**Avis délibéré de la Mission régionale d'autorité environnementale de Mayotte sur
l'extension de la centrale électrique de Longoni (Longoni III) portée par la société Electricité de
Mayotte (EDM) (Mayotte 976)**

N°MRAe : 2026APMAY3

Synthèse de l'avis

Figure 4 : Localisation des sources émettrices du dossier- source du dossier

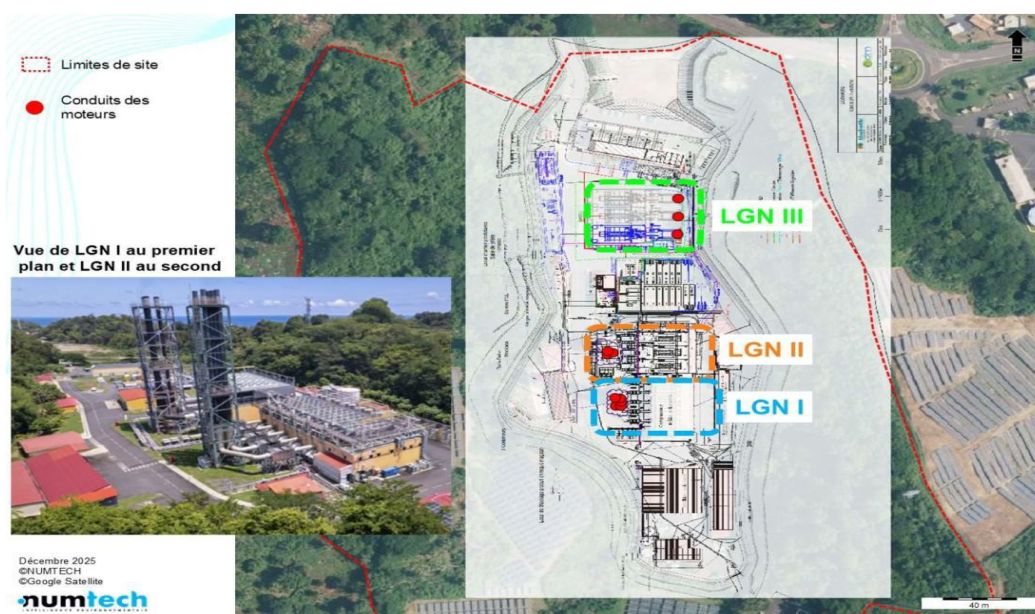
La MRAE rappelle que la directive IED impose des normes selon la puissance totale raccordée à une cheminée. Les normes sont d'autant plus restrictives que la puissance est élevée, avec en particulier, des seuils à 50, 100 et 200 MWth.

La MRAe note que Longoni 1 (LGN I) et Longoni 2 (LGN II), mis en service avant 2018, représentent des puissances de 93 et 78 MWth, toutes inférieures au seuil de 100 MWth de la directive IED.

De même, les unités de Longoni 3 (LGN III), en projet, présentent chacune des puissances de 42 MWth, inférieures au seuil de 50 MWth de la directive IED, mais totalisent une puissance de 126 MWth, supérieure au seuil de 100 MWth de la directive IED.

Le dossier indique que le projet respecte et respectera les normes applicables, sans préciser les concentrations seuils qu'il se fixe et qui pourraient être inscrites dans l'arrêté d'autorisation. Il n'indique pas non plus pourquoi il n'a pas raccordé l'ensemble des unités de Longoni 3 à la même cheminée, comme pour Longoni 1 et 2. De même, le dossier n'indique pas pourquoi l'ensemble des unités ne sont pas raccordées à la même cheminée. Dans le cas présent, les normes auraient donc été définies sur la base d'une puissance totale de 297 MWth (supérieure à 200 MWth).

Outre l'obligation de respecter des normes plus strictes en termes de rejets de polluants et de hauteur de cheminée, le choix d'un raccordement de l'ensemble des rejets, ou au moins des rejets de Longoni 3, à une même cheminée offrirait la possibilité de mieux traiter les rejets en les concentrant en un seul point. L'impact sur l'environnement en serait considérablement réduit.

- d'étudier le raccordement de la totalité des unités de la LGN III puis de l'ensemble de la centrale (Longoni 1, 2 et 3) à une même cheminée et de justifier, du point de vue environnemental, pourquoi ces solutions n'ont pas été retenues ;

-de présenter dans un tableau récapitulatif, les rejets de polluants (flux, concentrations) de chaque unité, mis en perspective avec les normes applicables dans ces hypothèses.
